**RESOLUCIÓN No. 21-2-0495-NG**  
23 de noviembre de 2021

**POR MEDIO DE LA CUAL SE NIEGA UNA SOLICITUD DE LICENCIA DE CONSTRUCCION**

Proyecto:  
**DEMOLICIÓN TOTAL Y OBRA NUEVA PARA CONSTRUCCIÓN DE UNA VIVIENDA MULTIFAMILIAR (VM) DE TRES PISOS.**

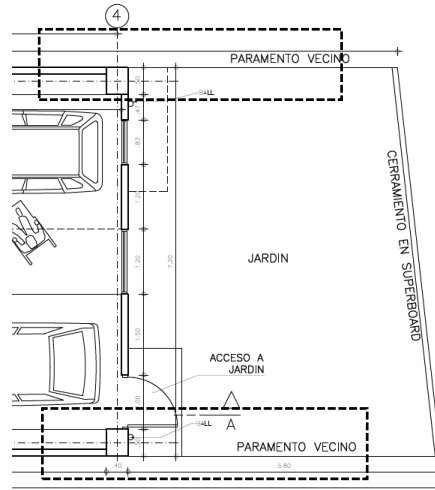
- **El cerramiento no deberá permitir registros visuales hacia predios vecinos. (Atendido parcialmente, el cerramiento se realizó de manera parcial, ver zonas señaladas que no fueron objeto de cerramiento):**

- **Anexar chequeo al Volcamiento del muro de cerramiento.**
- h. Atendido.
- i. Atendido.
- j. Tener en cuenta lo descrito en el numeral 2 del artículo 1.2.3.1.6, el cual indica:
